監 査 委 員 公 表

平成 29 年度定期監査（工事監査）の結果について（公表）

平成 29 年度定期監査（工事監査）結果報告書

○宇栄原市営住宅第4期建替工事（建築）

(写真－1)

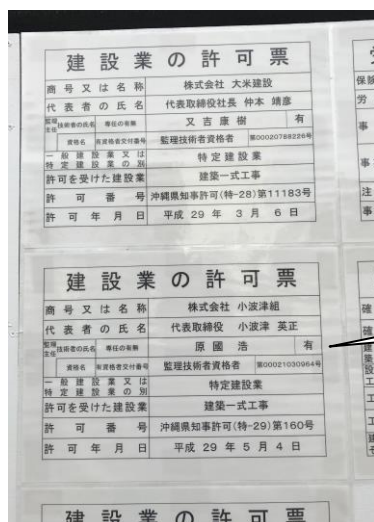
本工事以外に別途発注工事があった。労働安全衛生法第 30 条第 2 項の同一敷地での別途工事があり、法第 30 条の措置を講じる「特定元方事業者」を指名することが必要となる（写真－1 参照）。

「特定元方事業者」を指名（安全衛生法第30条第2項）

(写真－3 建設業法の許可票)

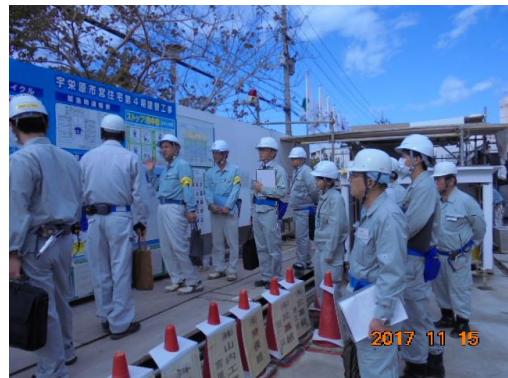
イ 公衆の見やすい位置に掲示する看板の記載を一部修正させること。建設業の許可票に表示する主任技術者の欄は、「有」「無」を記載するのではなく「専任」又は「非専任」を記載すること（写真－3 参照）。

「専任」又は「非専任」と記載する（建設業法第26条）。
